特別高圧発電設備向け制御値伝送仕様 ～改訂内容概要～

東京電力パワーグリッド株式会社

2022年11月

主な改訂項目一覧

TSO側装置・NTPサーバの台数明記

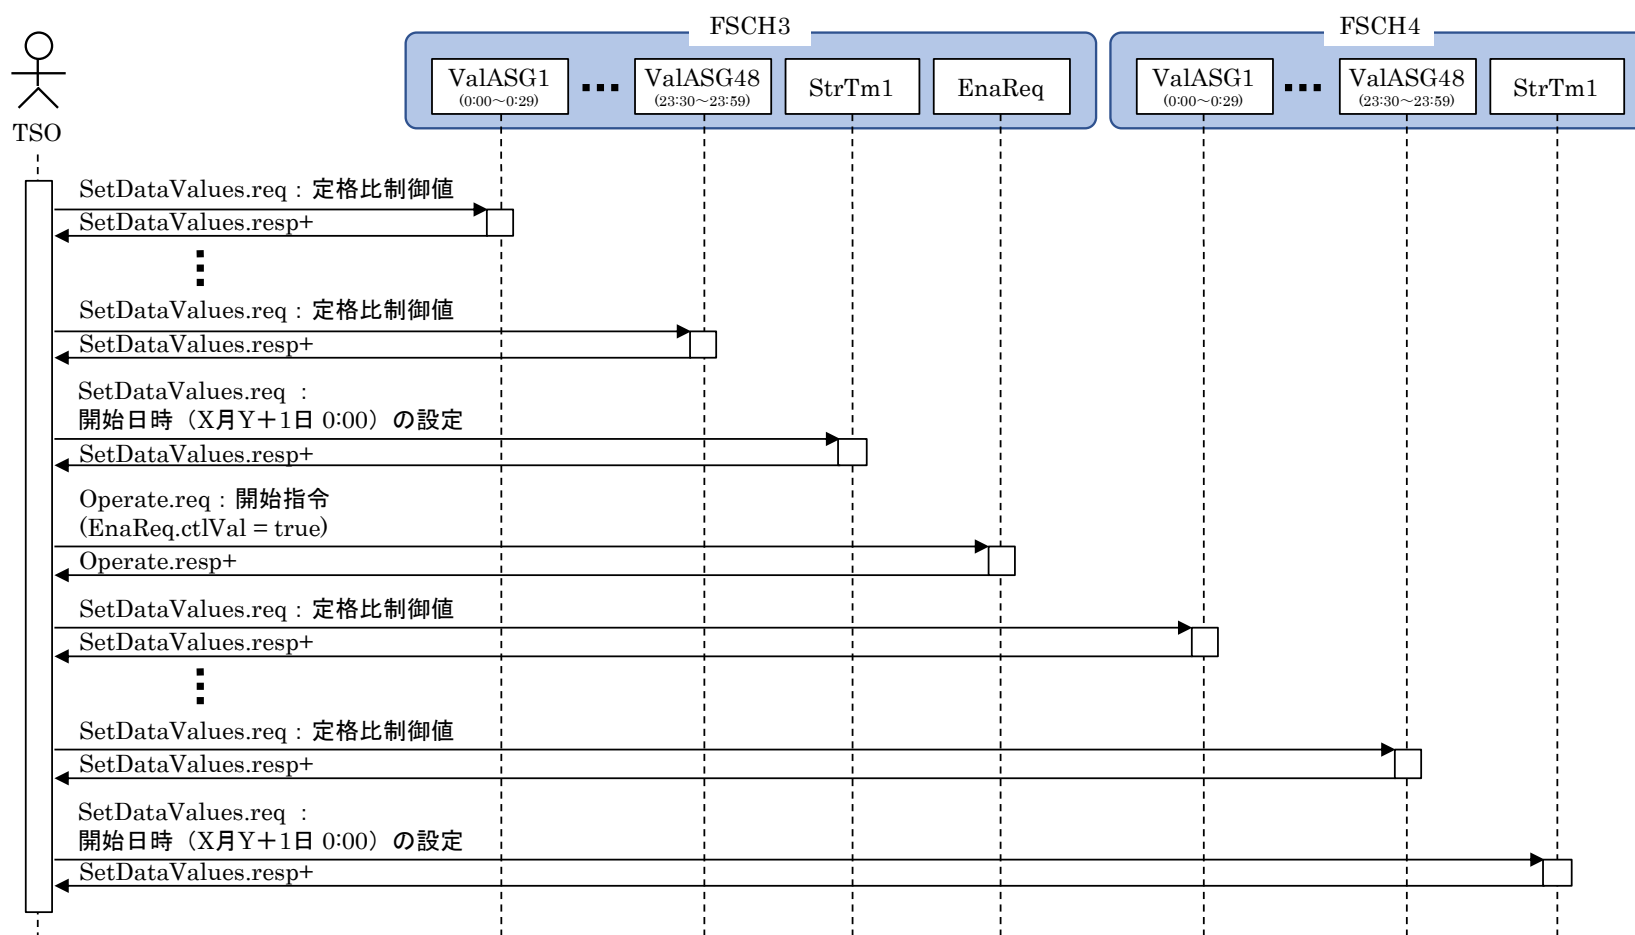
◆ 改訂版で新たに明記

◆ TSO側装置

- TSO側装置は少なくとも4台設置され、そのうちの1台が発電所側装置と接続。
- どのTSO側装置が接続するかはTSO側で決定する。

◆ NTPサーバ

- 少なくとも4台のサーバを発電所側装置で設定できること。

翌日分制御値伝送の例 変更後

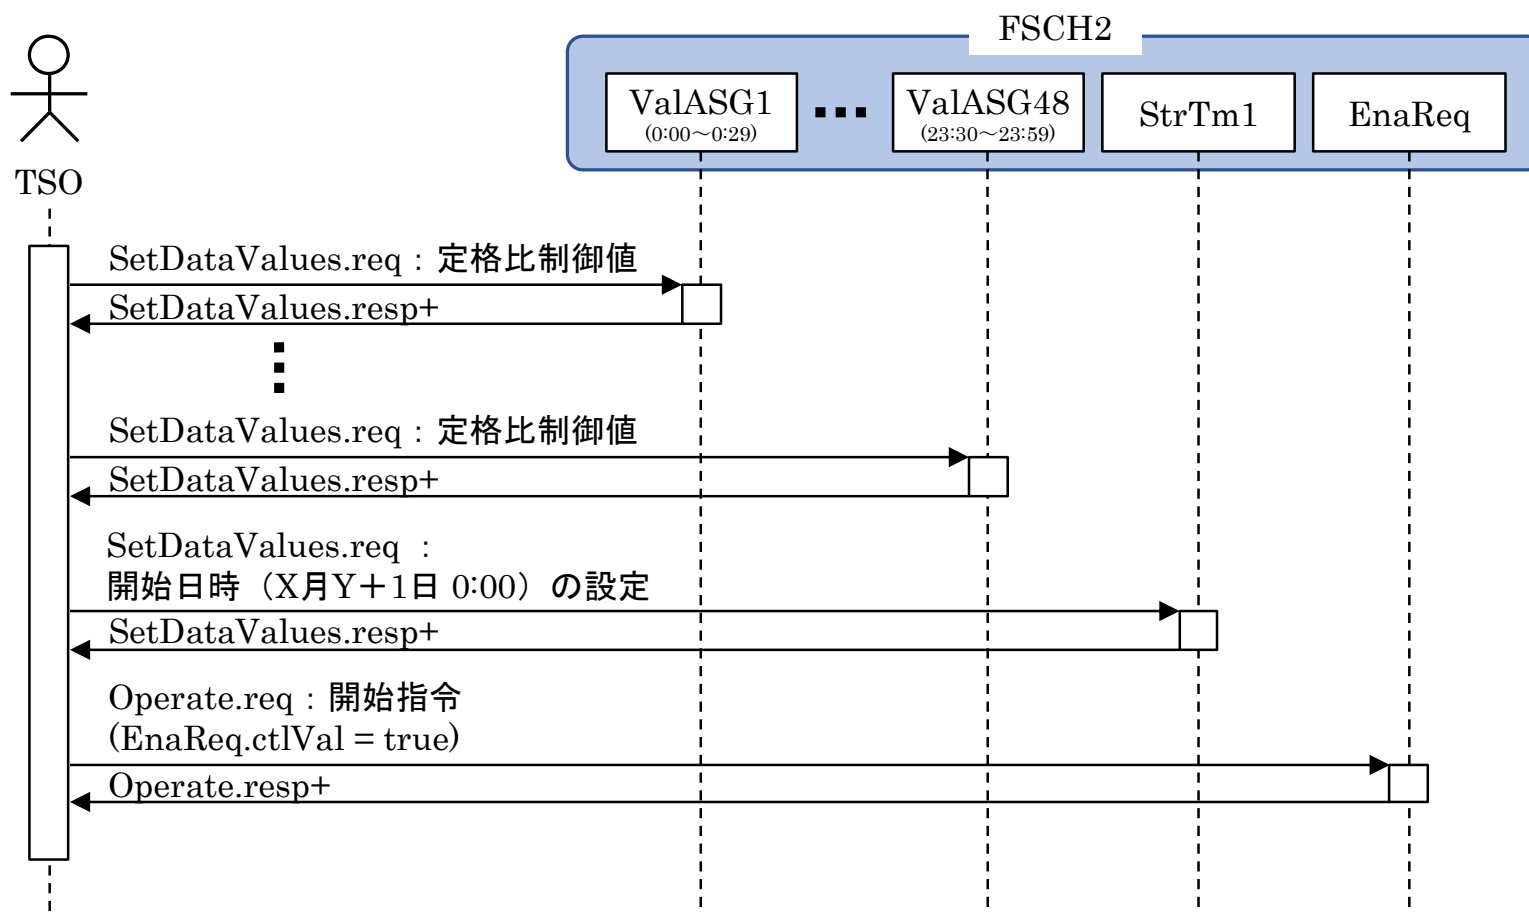
「複数コマへの定格比制御値設定」 処理変更

- ◆ FSCHのSchdStがReadyまたはRunningの状態でも制御値 (ValASG) の更新を可能とした。
 - IEC 61850-7-4 Ed. 2.1では, FSCH.SchdSt.stVal = “Not ready”のときにのみValASGの更新が可能。
 - IEC TC 57 WG 10 & 17 (IEC 61850の制定を担当) にて, 将来枠のValASG更新をSchdStの状態にかかわらず可能とする提案あり。
 - 上記提案が採用されることを想定し, 処理を変更。
- ◆ SchdStの状態変更が不要となったことから, 30分コマ用のFSCHインスタンスを4つから2つに削減。

即時制御 変更前

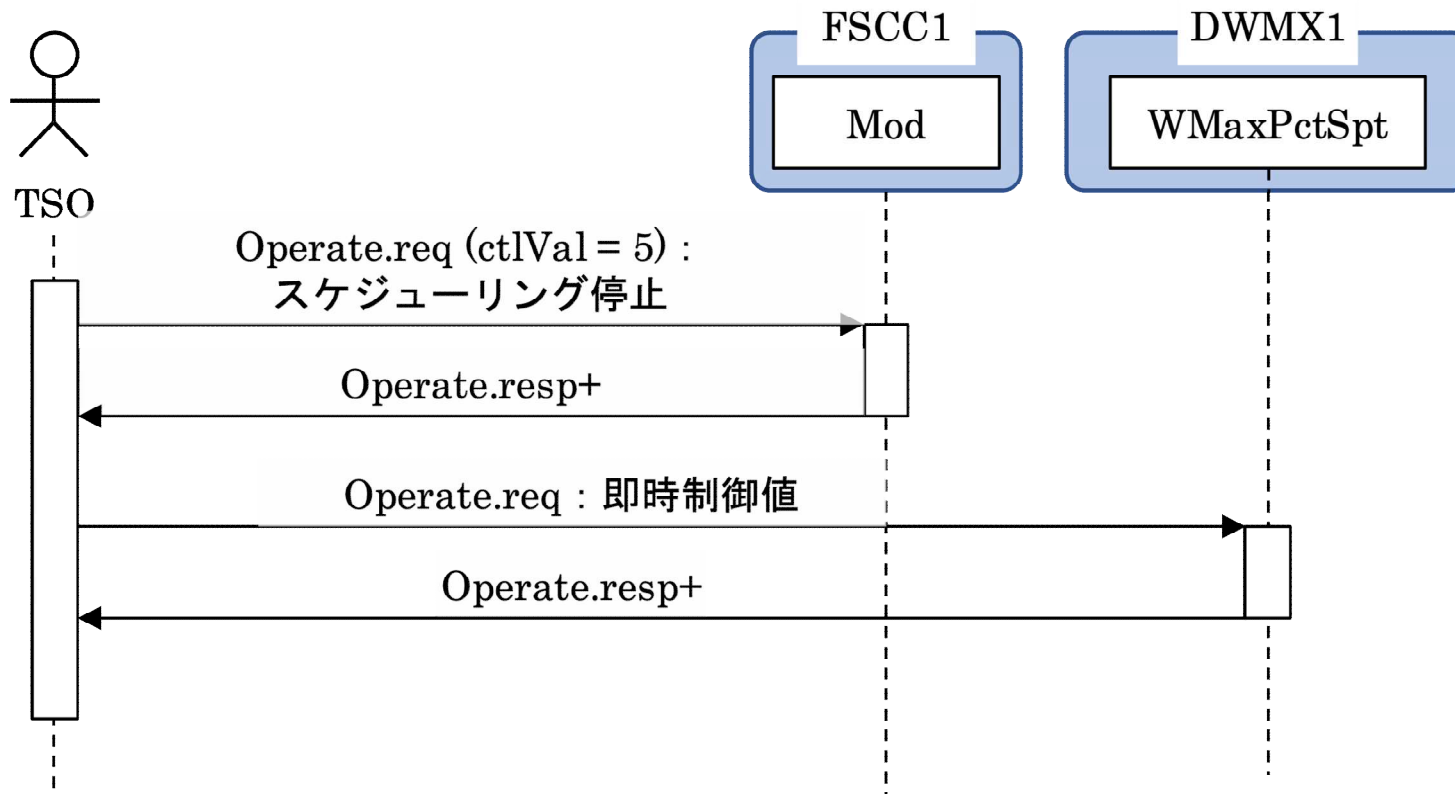
「即時制御」 処理変更

- ◆ FSCCの動作停止を不要とした。
 - 通信としては、FSCC.Modへの制御通信を不要とした。
 - IEC 61850-7-4 Ed. 2.1 Annex K.2.3.2の記載（制御値に関するOperate.reqの反映は実装依存である）に基づき変更
- ◆ FSCCの動作停止を不要とするすることで、通信途絶時でも次のコマにスケジュール制御値を設定可能とした。
